Nr. înreg.: 25865/23.06.2025

Referință: clarificări 5 la documentația de atribuire a contractului de proiectare și execuție de lucrări de modernizare a infrastructurii existente prin instalarea și integrarea unui sistem de pompare țiței proprietate CONPET S.A. în cadrul noului Depozit OMV PETROM, punct de lucru Oarja, județul Argeș

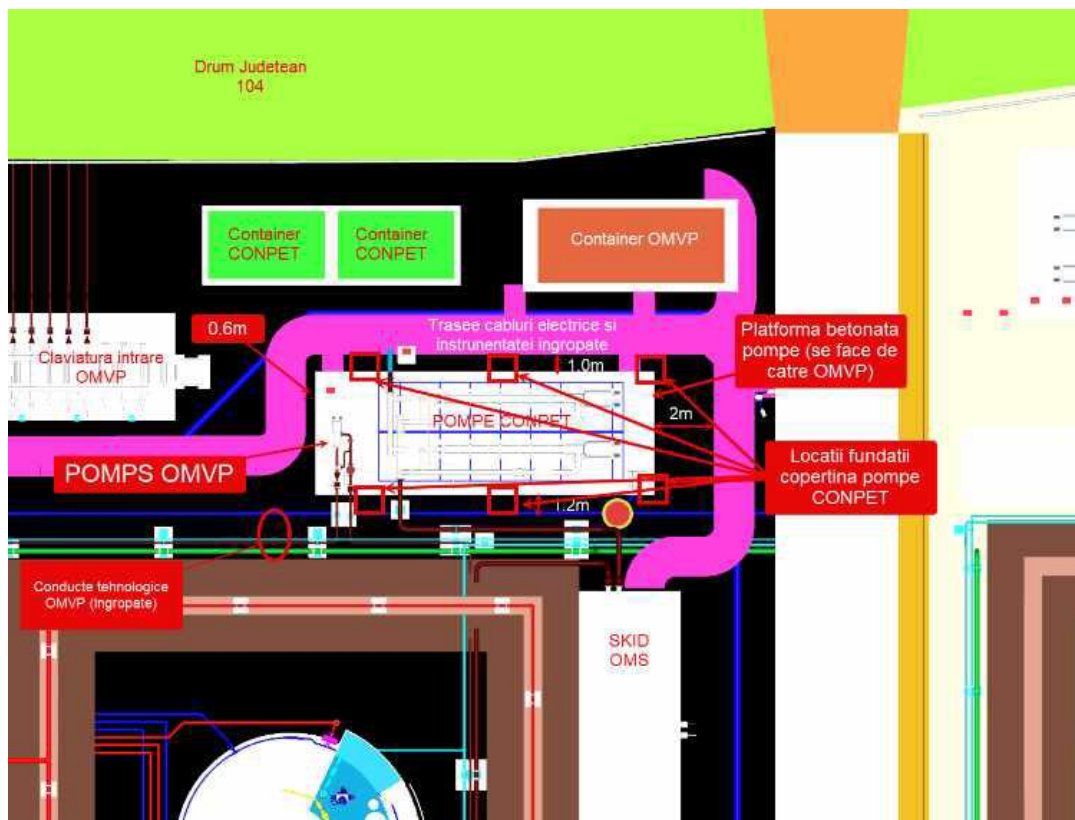
2. Întrebare: În urma vizitei pe amplasament, reprezentantul local al OMV Petrom a indicat spațiul dedicat pentru platforma grupurilor de pompare, așa cum rezultă din schița de mai jos.

În urma analizei acestei schițe, se constată că amplasamentul grupurilor de pompare se găsește în interiorul facilităților OMP Petrom aflate în curs de execuție, iar spațiul disponibil este limitat de traseele de conducte și cabluri subterane proiectate, ceea ce nu permite amplasarea de fundații independente pentru susținerea copertinei pentru adăpostirea grupurilor de pompare fără a intersecta aceste trasee. În aceste condiții, în corelare cu faptul că pompele OMV Petrom prevăzute pe amplasament se vor amplasa în aer liber, vă rugăm să clarificați dacă grupurile de pompare ale CONPET, pot fi amplasate de asemenea, fără copertină de protecție.

Răspuns: La acest moment fundațiile pompelor CONPET nu au stabilite dimensiunile, acestea se vor definitiva în funcție de cotele de gabarit ale pompelor ce urmează a fi aprovizionate de către executantul lucrărilor. Nu se va renunța la copertina de protecție a pompelor.
